COMMUNE DE JARNAC (16200)

**PROJET D'EXTENSION DU CIMETIERE
DES GRAND'S MAISONS**

**AVIS
HYDROGEOLOGIQUE**

Août 2012

Figure 5 – Fosse réalisée à la pelle mécanique. Coupe lithologique
Projet d'extension du cimetière de Jarnac

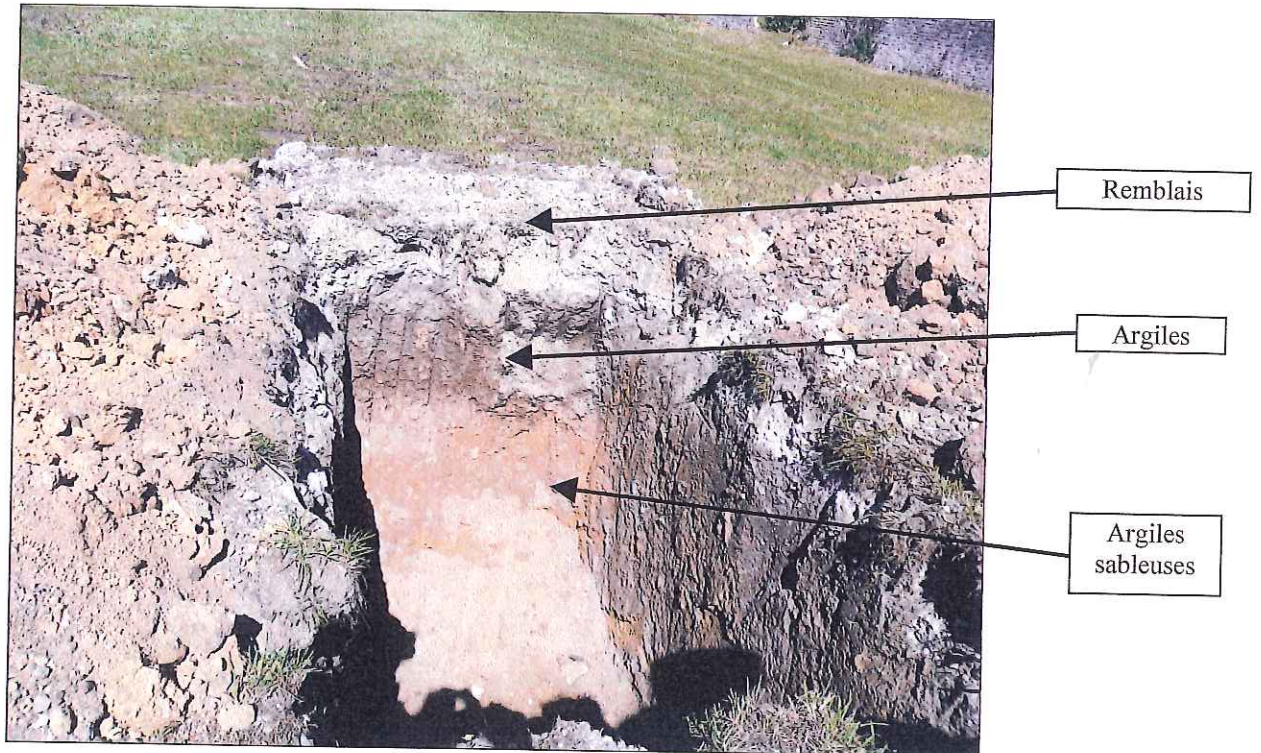
Au droit de la parcelle, une fosse a été creusée à la pelle mécanique, d'une profondeur de 2m30/TN (Fig.5).

0 – 30 cm : remblais
 30 – 100 cm : argiles
 100 – 230 cm : argiles sableuses.

Aucune venue d'eau n'a été constatée dans la fosse.

- Les observations faites en juillet 2012 dans la fosse ont montré que le niveau de la nappe, en basses eaux, est situé à plus de 2m30/TN de profondeur (la fosse était sèche).

En conséquence, je recommande de limiter la profondeur des fouilles à 1m70 par rapport au terrain naturel.

Figure 6 – Périmètre de salubrité.
Projet d'extension du cimetière de Jarnac

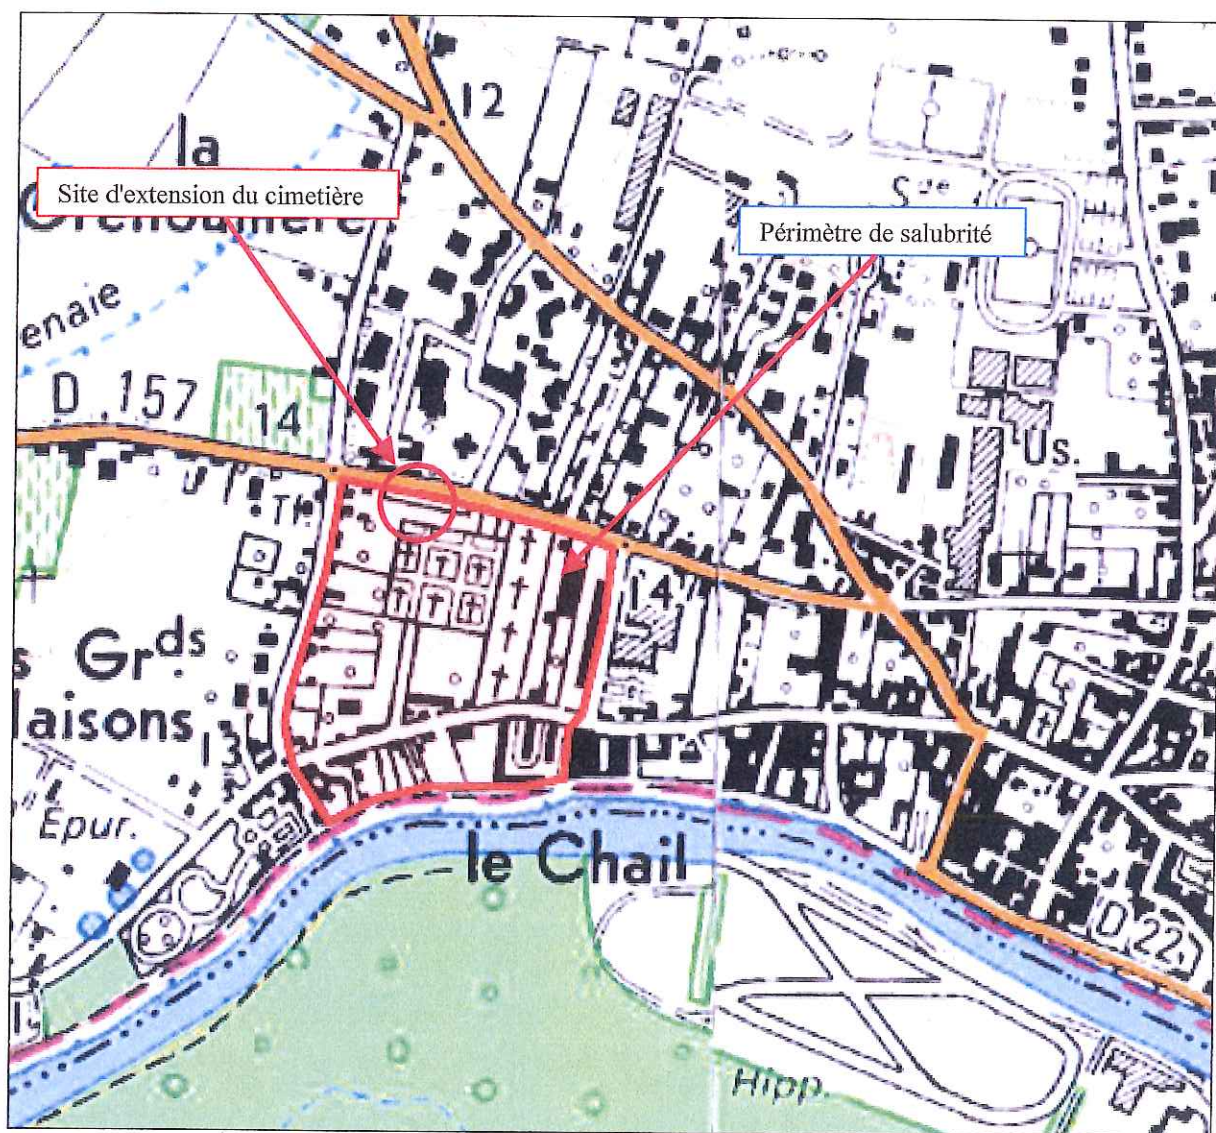
Compte tenu du risque de contamination de la nappe d'eau souterraine contenue dans les alluvions, je recommande la mise en place d'un périmètre de salubrité autour du site. Ce périmètre est représenté sur la figure 6. Dans ce périmètre, les mesures ci-dessous devront être prises :

- interdire la réalisation de tout nouvel ouvrage captant les eaux souterraines (puits, forage, ...) ;
- pour les ouvrages existant dans ce périmètre, interdire tout usage des eaux souterraines à des fins d'alimentation.
